## 「高森町福祉センター建て替え（地域交流センター（仮称）基本設計」説明会での質疑要旨

日時：令和7年4月19日（土） 午後3時～午後6時

### 主な質疑応答概要

質問No.18回答

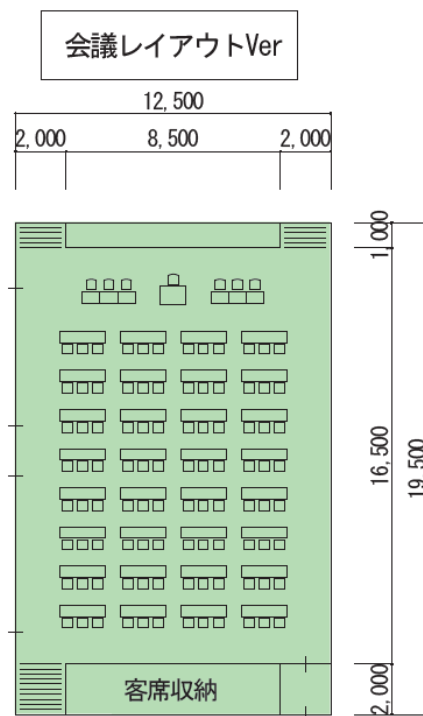
| 番号                         | 意 見・質 問                                                                                                                                                                        | 意見等に対する町の考え方                                                                                                                                                                                                                                                                                                                                                                                                      |
|----------------------------|--------------------------------------------------------------------------------------------------------------------------------------------------------------------------------|-------------------------------------------------------------------------------------------------------------------------------------------------------------------------------------------------------------------------------------------------------------------------------------------------------------------------------------------------------------------------------------------------------------------|
| 18                         | 机のある集会での机・椅子を最大配置した想定図を示してください。                                                                                                                                                | 基本設計時で椅子96席、長机32台 を想定しています。(別紙参照)                                                                                                                                                                                                                                                                                                                                                                                 |

スタッキングチェア 96席  
長机1 32台
